**PROVINCIA
DI BRESCIA**

Oggetto: [ID: 8380] Procedura di V.I.A./PNRR, ai sensi dell'art. 23 del decreto legislativo 152/2006 e s.m.i. Progetto definitivo della linea AV/AC Milano-Verona: Nodo di Brescia. Potenziamento infrastrutturale dello Scalo di Brescia.

Proponente: RFI S.p.A.

Trasmissione del contributo istruttorio provinciale a seguito del deposito di documentazione integrativa e della nuova pubblicazione di avviso al pubblico con riapertura dei termini per la consultazione del pubblico.

TAVOLA A - SITUAZIONE ATTUALE

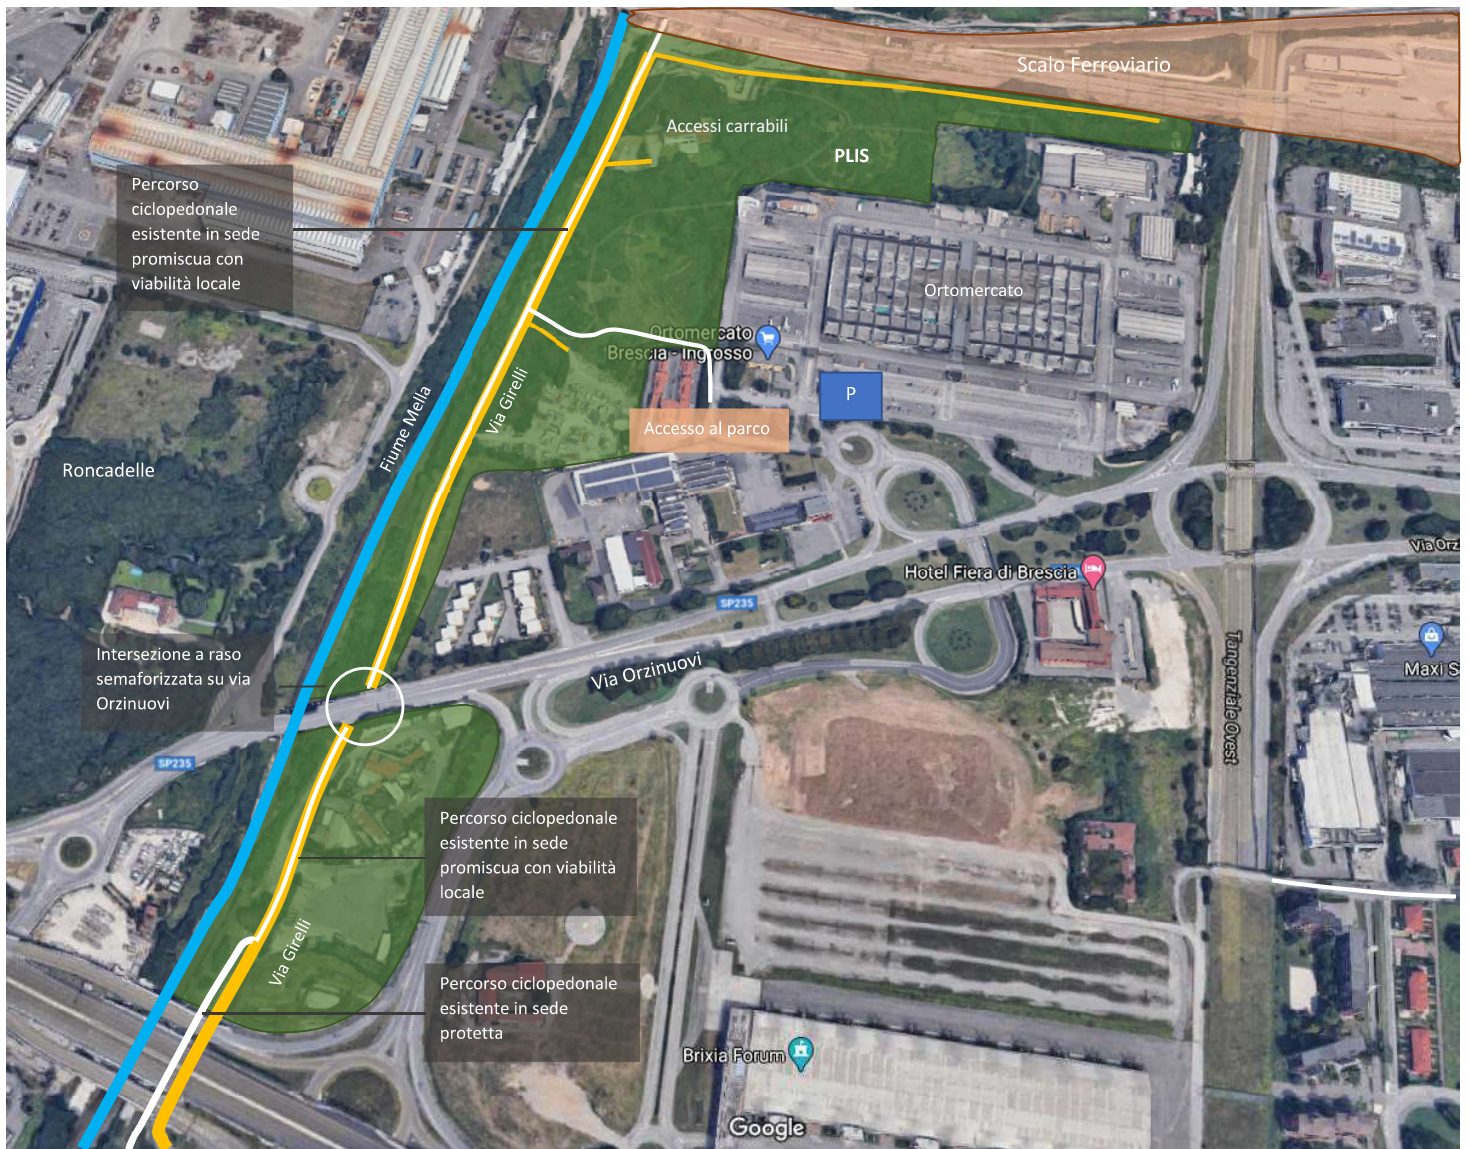
-  Viabilità locale esistente
-  Percorso ciclopedonale esistente in sede protetta e promiscua su via Girelli e accesso al Plis dall'Ortomercato
-  Scalo Ferroviario
-  PLIS delle Colline esteso al Mella

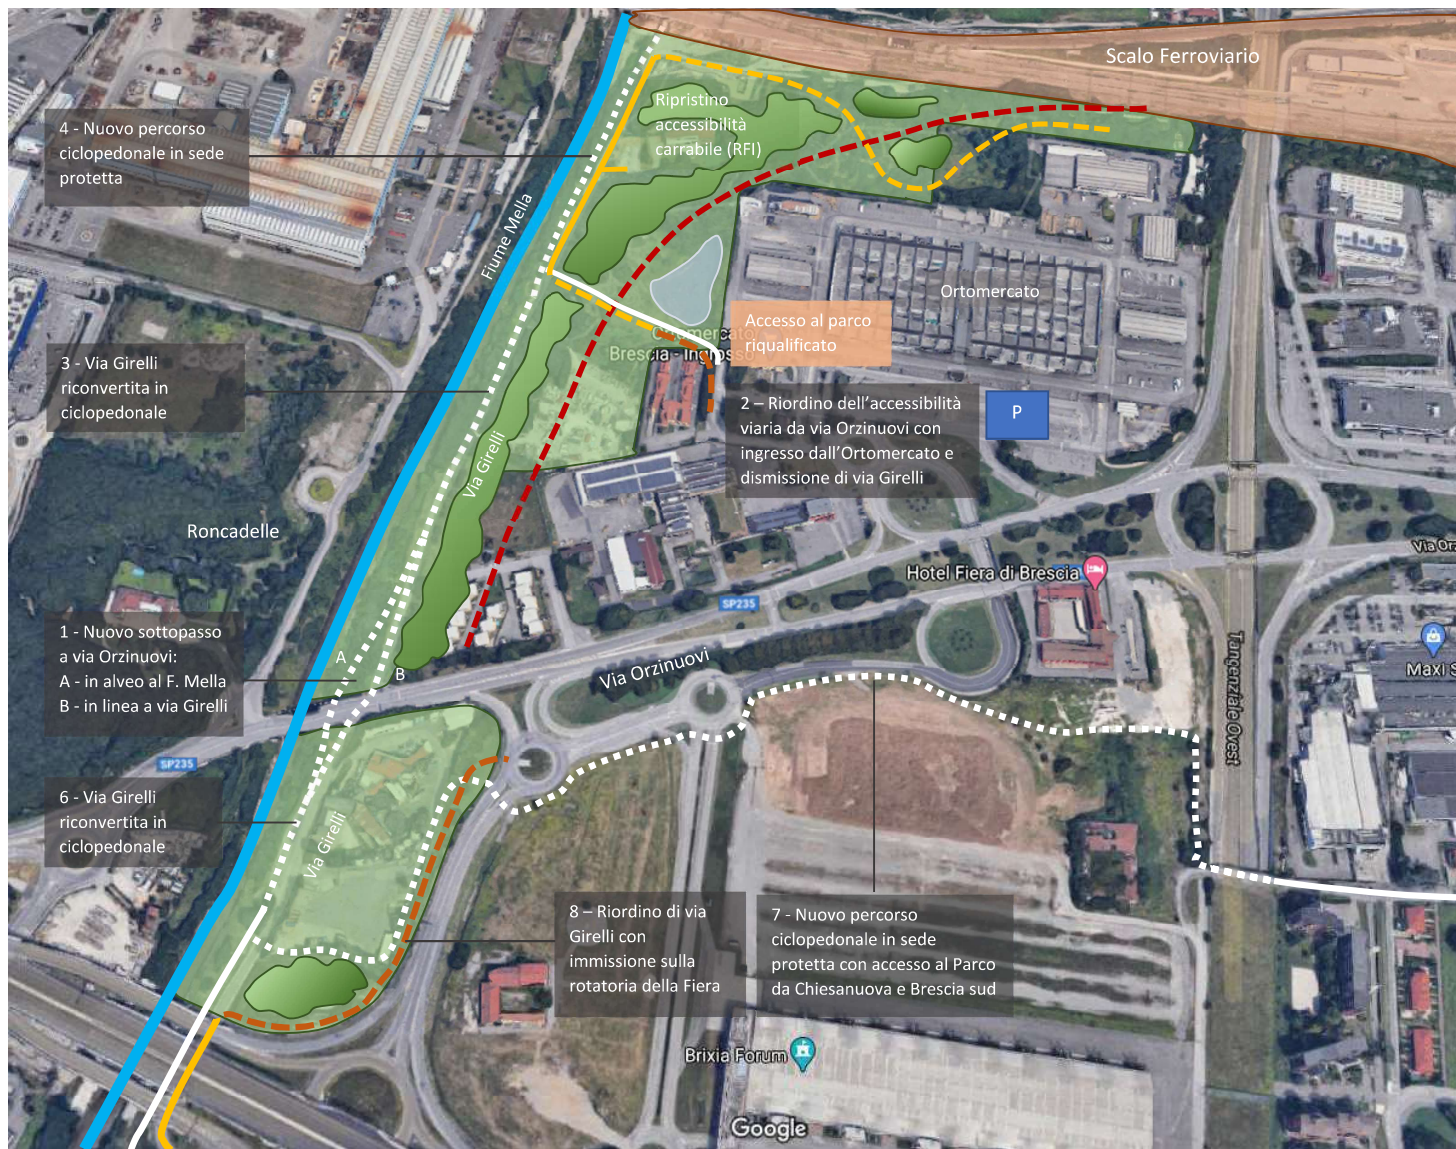
1. Eliminazione dell'intersezione a raso fra il percorso ciclopedonale del Mella (via Girelli) e via Orzinuovi, mediante la realizzazione di un sottopasso al ponte carrabile esistente all'interno alla sezione dell'alveo (Ipotesi A, qualora compatibile con il franco di sicurezza delle piene previste dal PAI) o, in alternativa, la realizzazione di un sottopasso a via Orzinuovi in linea a via Girelli (Ipotesi B).

2. Realizzazione di un nuovo accesso carrabile a via Girelli a partire dalla rotatoria dell'Ortomercato, contestuale dismissione dell'accesso da via Orzinuovi in fregio al Mella e relativo riordino della viabilità locale di accesso. Al proposito si invita il proponente a valutare ipotesi alternative di distribuzione veicolare rispetto allo schema prospettato, con la finalità di minimizzare la frammentazione delle aree verdi e l'interferenza con le aree di possibile ampliamento del sito dell'Ortomercato. Ad esempio, nell'ipotesi di destinare via Girelli al solo traffico ciclopedonale, spostando l'accesso veicolare all'ortomercato, la viabilità di SL01 potrebbe essere sviluppata interamente in affiancamento in lato sud al ramo ferroviario eliminando il sottovia N02 (vd Tavola E). In ogni caso, qualora dovesse essere mantenuto lo schema attuale, il nuovo accesso viario N02 ed il relativo sottovia SL02 dovranno avere una sezione tale da comprendere anche il collegamento ciclopedonale di accesso al Mella.

3. Dismissione di via Girelli al traffico veicolare in continuità con il nuovo sottopasso. In questa tratta di circa 350 m il sedime carrabile diventa esclusivamente ciclopedonale.

4. Nella tratta mantenuta carrabile, fino al ponte della ferrovia Milano-Venezia (qualora non sia attuabile l'ipotesi prospettata al punto 2), via Girelli viene affiancata da un nuovo percorso ciclopedonale in sede propria sull'argine del fiume per circa 230 m.

6. Dismissione di via Girelli al traffico veicolare, nella tratta compresa il nuovo sottopasso di via Orzinuovi e la ciclopedonale esistente a sud della ditta Special Acque per circa 150 m. In questa tratta l'attuale sedime carrabile diventa esclusivamente ciclopedonale. Qualora via Girelli fosse mantenuta carrabile dovrà essere realizzato un percorso ciclopedonale in sede protetta.
